放射性廃棄物処理場に係る 原子炉施設保安規定の変更認可申請 概要 (案)

令和2年8月4日

日本原子力研究開発機構 原子力科学研究所

変更の目的及び内容

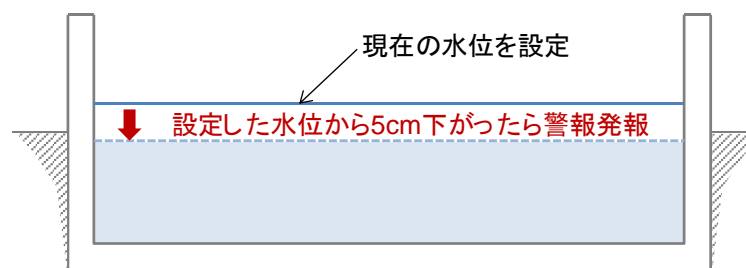
◆ 排水貯留ポンドからの漏洩を検知するための液位計及び警報※

検知方式	検知器及び台数	警報設定値
液位変動による検知	液位計 2台 (既設)	液位低下幅 5cm 以下

天候の影響を受けるため、通常の変動幅 3cm を考慮し、5cm 以下に設定

第23条 放射性廃棄物管理第1課長は、排水貯留ポンドの液位について、液位低下幅が5cmに達したときに警報が発報するようこれを設定しなければならない。ただし、適切に管理した状態で循環又は排水作業により液位の変動が見込まれる場合には、警報を解除することができる。

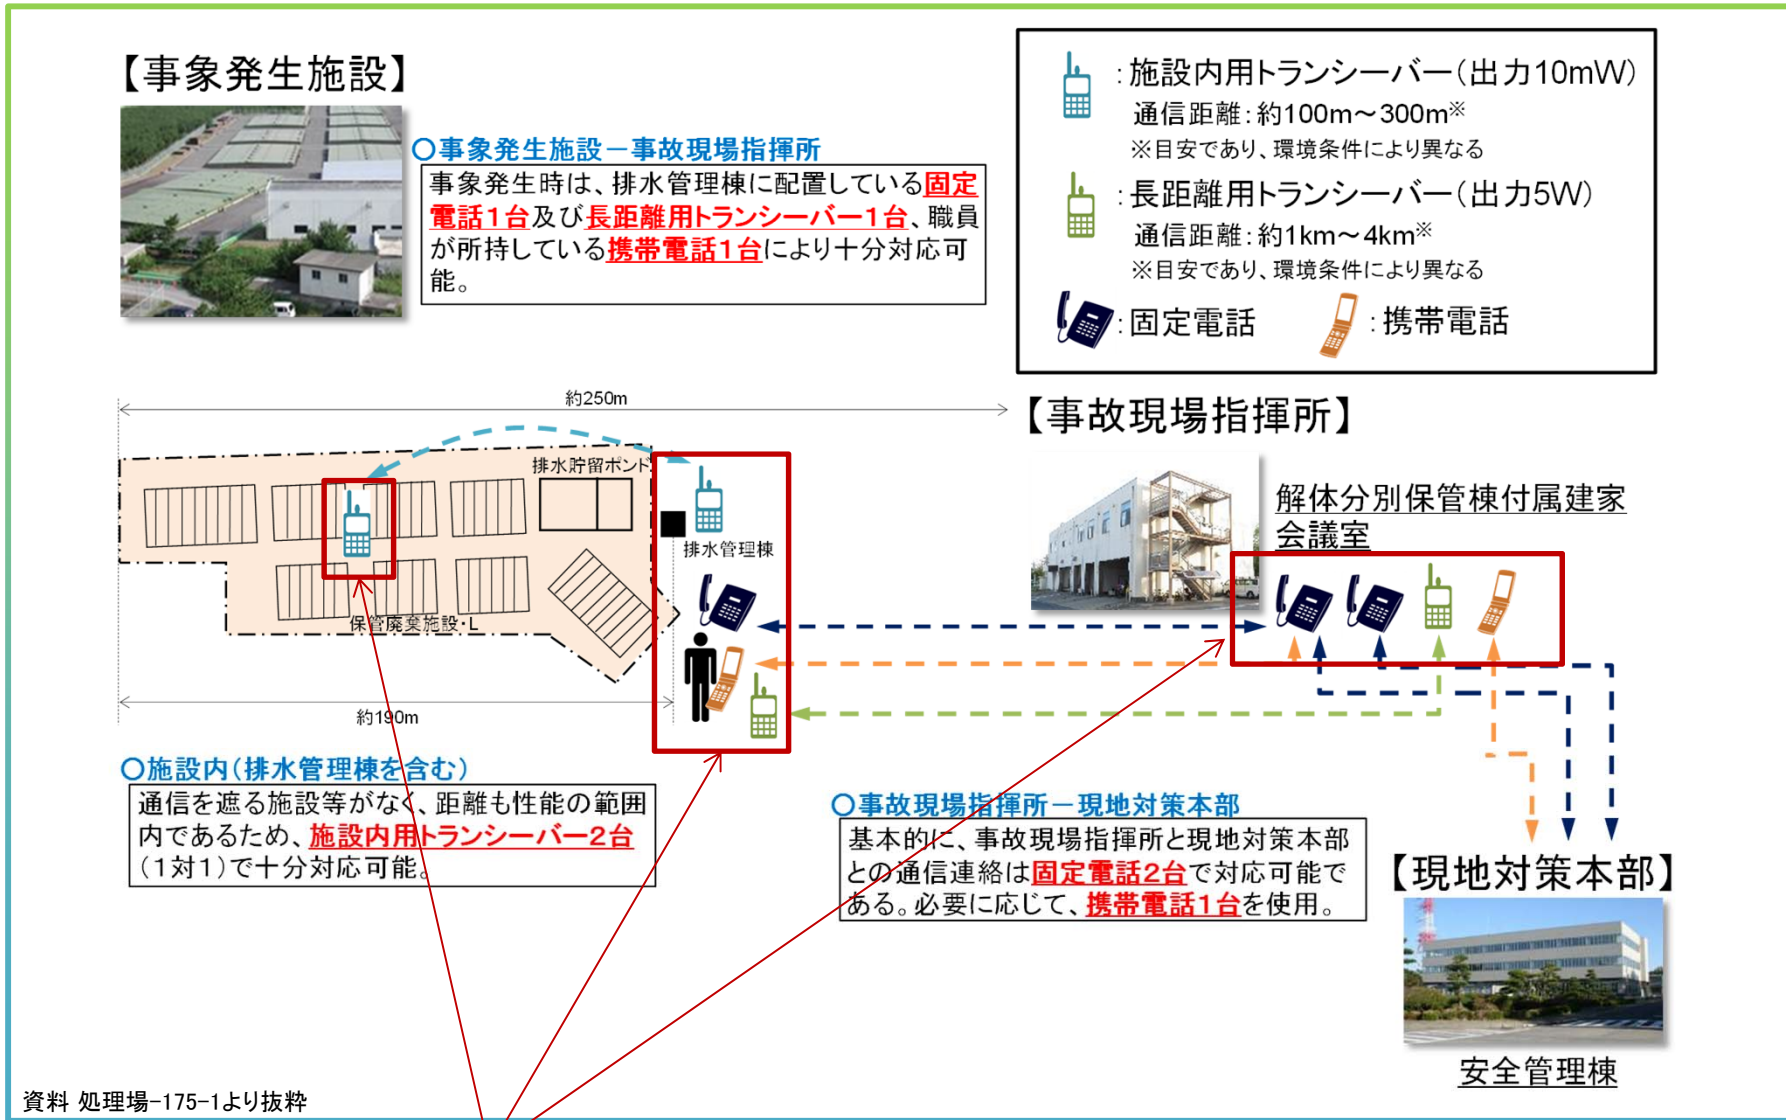
放射線業務従事者を外部被ばくから防護するため、立入り時間を考慮して、下表のように区分し、これらの基準に適合する維持管理が行えるように遮蔽を設ける。

区画	立入り時間	基準線量当量率 ($\mu\text{Sv/h}$)
I	週48時間以内の立入り	≤ 6
II	週10時間以内の立入り	≤ 30
III	週5時間以内の立入り	≤ 60
IV	立入制限を行う(高線量当量率区域)	> 60

4 放射性廃棄物管理第1課長は、保管廃棄施設・Lに廃棄物パッケージ等を保管廃棄するときは、遮蔽蓋を設置すること等により、当該施設の表面から上部に1m離れた所における線量当量率が $6 \mu\text{Sv/h}$ 以下となるようにしなければならない。

別図第3 通信連絡設備の配置図

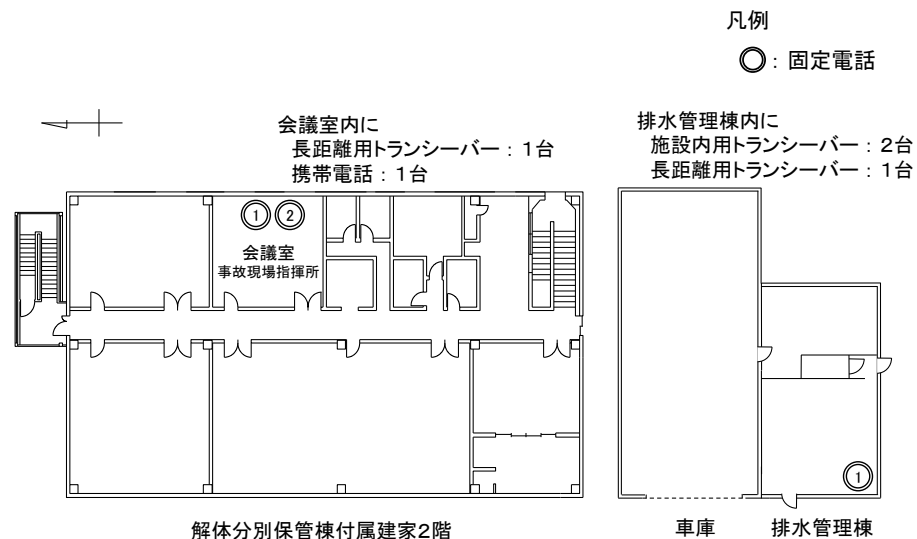
第25条の2 放射性廃棄物管理第1課長は、別表第13に定める数量の通信連絡設備について、別図第3に示すとおり配置しなければならない。

2 放射性廃棄物管理第1課長は、別表第13に定める数量の通信連絡設備及び携帯電話1台を維持するとともに、点検を行わなければならない。また、故障又は経年劣化による機器の性能低下が生じた場合は、修理又は同等以上の性能を有する代替品と交換しなければならない。

別図第4 排水貯留ポンド及び保管廃棄施設・Lに係る樹木の管理の範囲

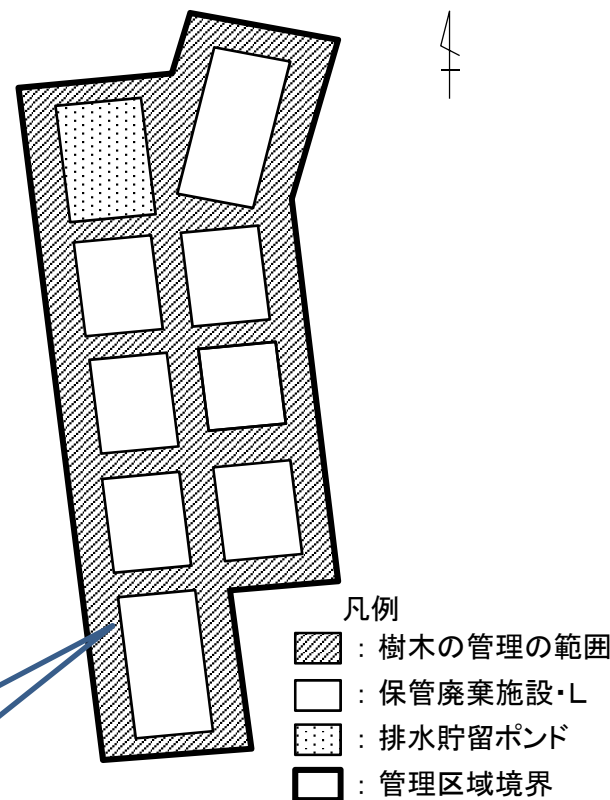
第25条の3 放射性廃棄物管理第1課長は、排水貯留ポンド及び保管廃棄施設・Lの周辺に森林火災が発生した場合に備えて、別図第4に示した範囲に森林が拡大しないよう樹木を管理しなければならない。

森林火災の影響評価に用いた森林との離隔距離を維持するために必要な範囲
